改善箇所説明図

基準不適合発生箇所

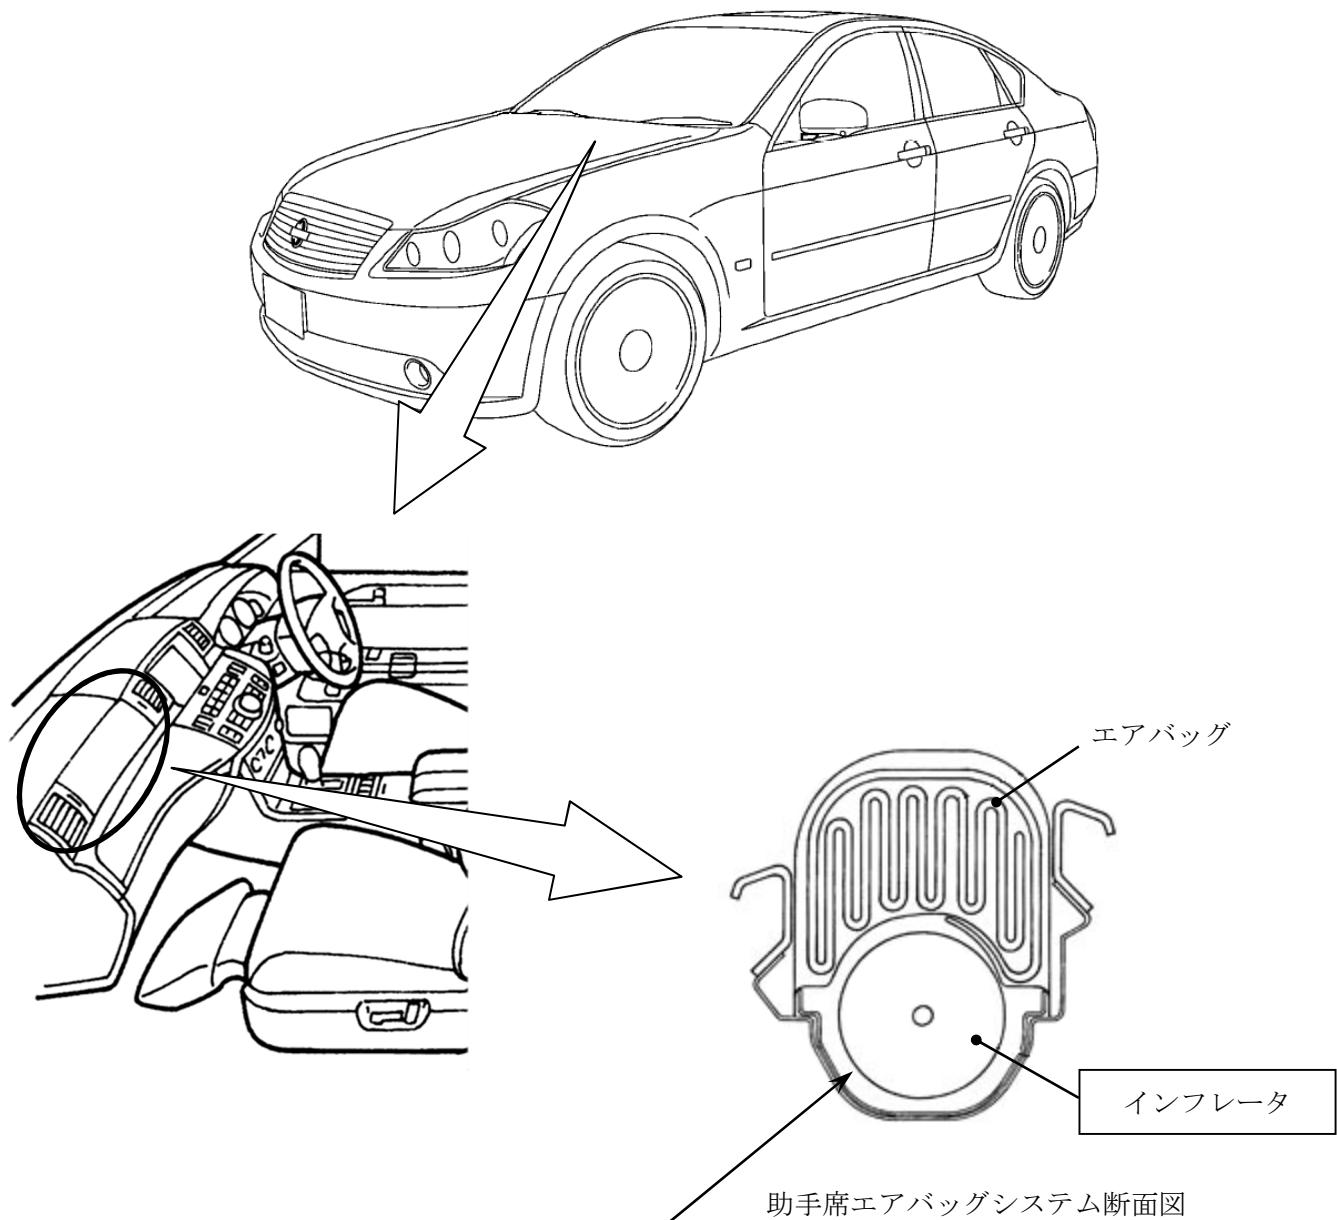
特定の助手席エアバッグのインフレータ（膨張装置）において、原因は判明していないが、エアバッグ展開時にインフレータ容器が破損するおそれがあることから、全車両予防的措置として、当該インフレータを交換する。

全車両、予防的措置として、平成27年5月13日付け、届出番号「3569」に含め、当該インフレータ容器の気密点検を行ない、気密不良のものはインフレータを新品と交換、または、助手席エアバッグの機能を停止するとともに、助手席サンバイザ部に当該エアバッグが作動しない旨の警告を表示する。

また、交換用部品の準備ができた段階で、年式の古いものから順次新品と交換する。なお、交換部品については全数回収して原因調査を実施する。

識別：銀色のシールをモデルナンバープレートの右横に貼り付ける。
